**高浜発電所 原子炉施設保安規定変更認可申請に係る
審査会合におけるご指摘事項への回答について
(津波警報等が発表されない可能性のある津波への対応)**

2020年12月22日
関西電力株式会社

審査会合におけるご指摘事項（目次）

2020年12月10日の審査会合における指摘事項回答

図 潮位計のシステム構成図

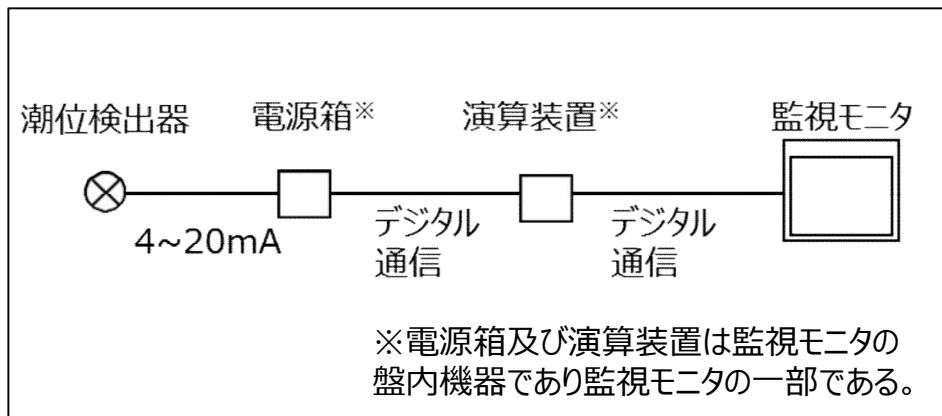
保安規定に記載する潮位計に含まれる構成品（演算装置、モニタ、電源）を明確化すること。

- ✓ 潮位計は、システムとして、「潮位検出器」、「電源箱」、「演算装置」、「監視モニタ」で構成されている。（下図参照）
- ✓ 保安規定第68条の2において、以下のとおり潮位計の定義を記載し、明確化する。

（津波防護施設）
第68条の2 モード1、2、3、4、5、6および使用済燃料ピットに燃料体を貯蔵している期間において、津波防護施設は、表68の2-1で定める事項を運転上の制限とする。
2. 津波防護施設が前項で定める運転上の制限を満足していることを確認するため、次の各号を実施する。
(1) 当直課長は、モード1、2、3、4、5、6および使用済燃料ピットに燃料体を貯蔵している期間において、1日に1回、ゲート落下機構の電源系および制御系に異常がないこと、ならびに潮位観測システム（防護用）のうち潮位計（潮位検出器、監視モニタ（モニタ、電源箱、演算装置）を含む。以下、本条において「潮位計」という）が動作可能であることを確認する。

【原子炉補機冷却海水系の A O T について】

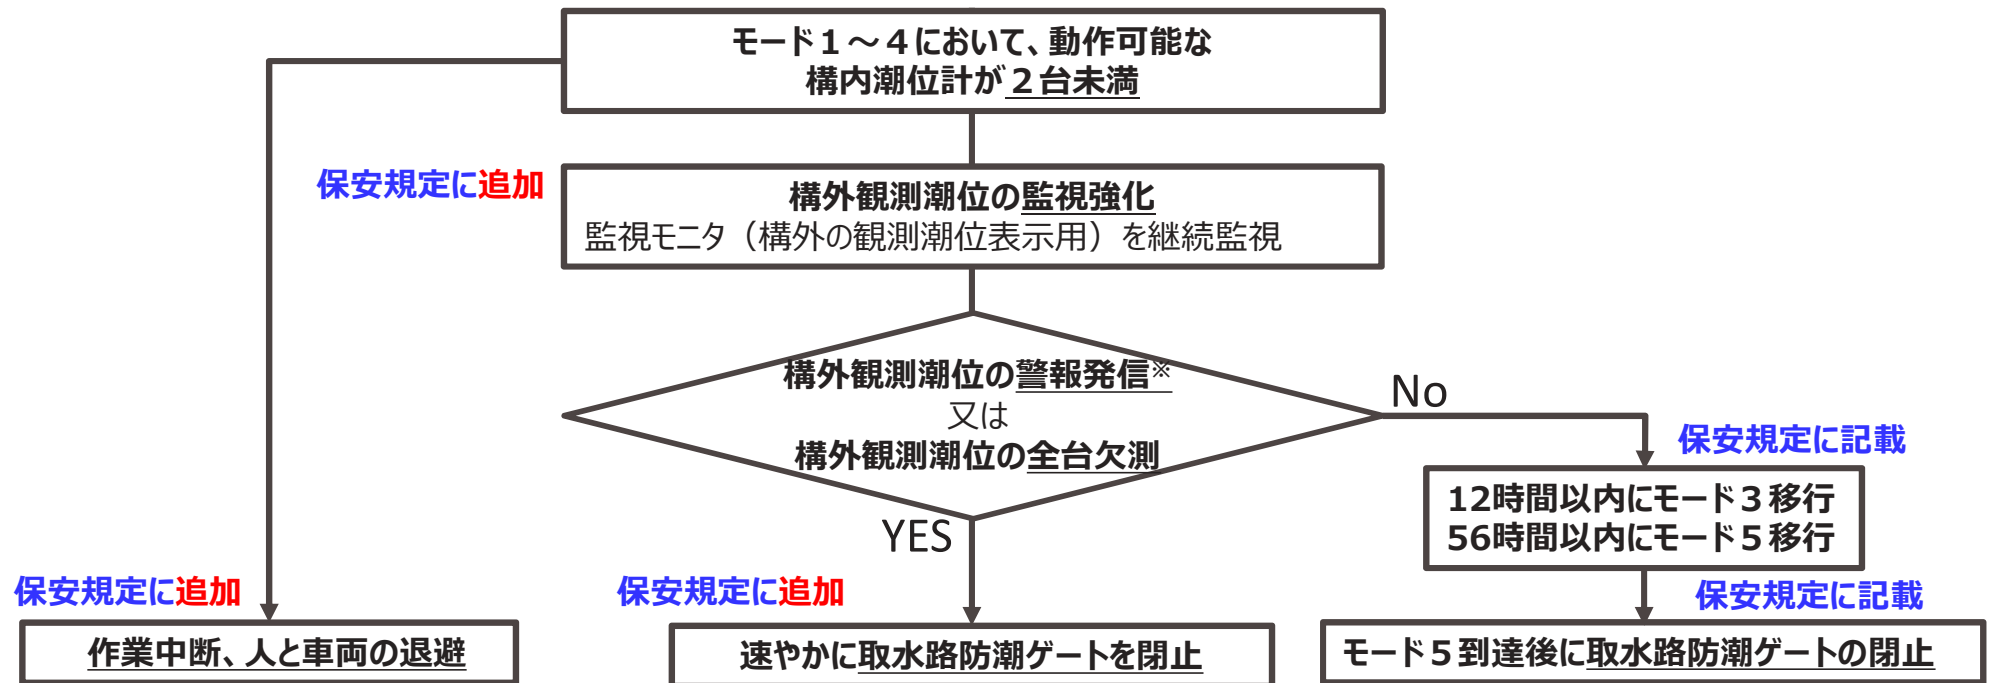
AOT (動作可能な潮位計が2台未満になった場合、12時間以内にモード3、56時間以内にモード5とした後に取水路防潮ゲートを閉止するとしていること) について、参考としたDB設備のAOTも含め、考え方を説明すること。

- ✓ 海水ポンプ (原子炉補機冷却海水系に含まれる) の A O T を下表に示す。
「原子炉補機冷却海水系 2 系統が動作不能」 (海水ポンプが全台機能喪失している状態を含む) の場合、下表赤枠のとおりモード移行することとしている。「2 台未満の潮位計が動作可能である場合」 (海水ポンプは機能喪失していない) においても、津波襲来時に取水路防潮ゲートにより防護すべき設備である海水ポンプの機能喪失時に設定している規定と同様に、1 2 時間以内にモード 3、5 6 時間以内にモード 5 へ移行することとする。

※ : 8 8 条 5 項に基づく A O T は、条文毎に要求される措置のいずれの条件にも該当しないと判断した場合に適用するものであるため、その判断した時間から手順書確認、負荷降下のための中給指令所への連絡等の諸準備が必要なことから、1 時間の準備時間を含んでいる。

図 津居山潮位概要

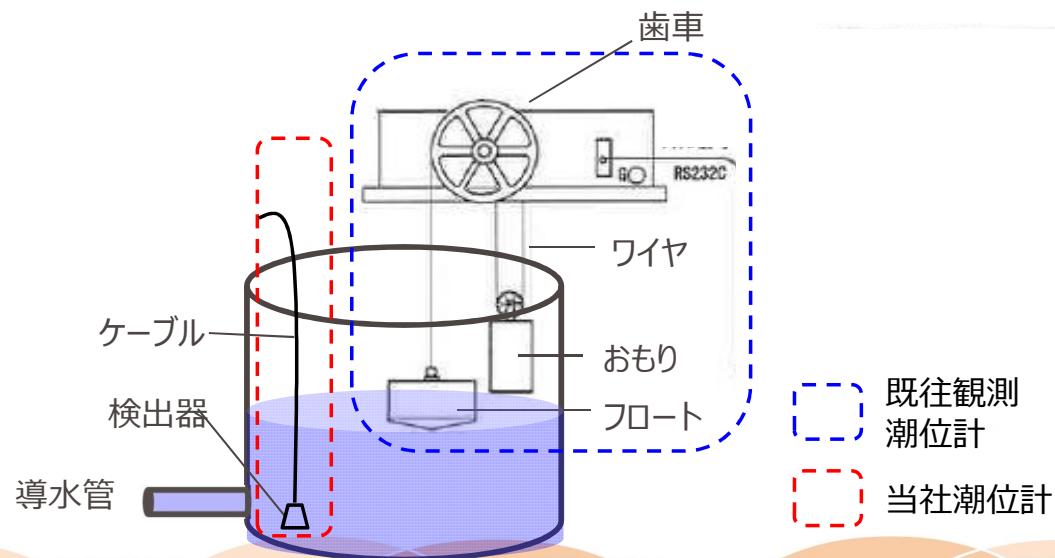
予防保全を目的とした点検・保守を実施する場合等において、「構外の観測潮位に異常がないこと」を確認するが、潮位異常なのか、設備異常なのか明確にすること。
（構外潮位計の種類、故障モード等を踏まえ説明すること。）

津居山の既往観測潮位計はフロート式を採用しており、フロートの浮き沈みによりワイヤが上下し、歯車で水位の変動を検知する。
また、当社が新たに設置する潮位計は、差圧式を採用しており、水頭圧を測定することで水位の変動を検知する。（右図参照）
